5. Izvješće o javnoj raspravi

U postupku izrade V. Izmjena i dopuna Prostornog plana uređenja Grada Vrbovskog provedena je javna rasprava o prijedlogu Plana.

JAVNU RASPRAVU o prijedlogu V. Izmjena i dopuna Prostornog plana uređenja Grada Vrbovskog

V. Izmjene i dopune Prostornog plana uređenja Grada Vrbovskog

4.27. Građevinsko područje naselja - M4 - Komleniči - Mlinari - Poljana - Radoševići - Tići - Žakule

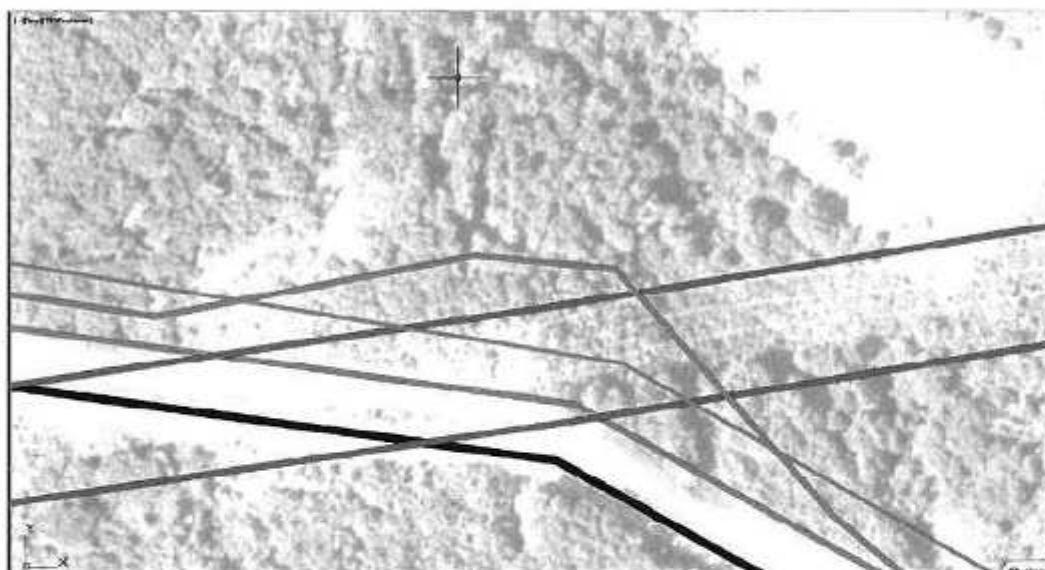
Površinu ugostiteljsko turističke namjene unutar građevinskog područja planske oznake -Tn označiti bojom određenom za građevinsko područje naselja uvažavajući primjedbu uz čl. 60.
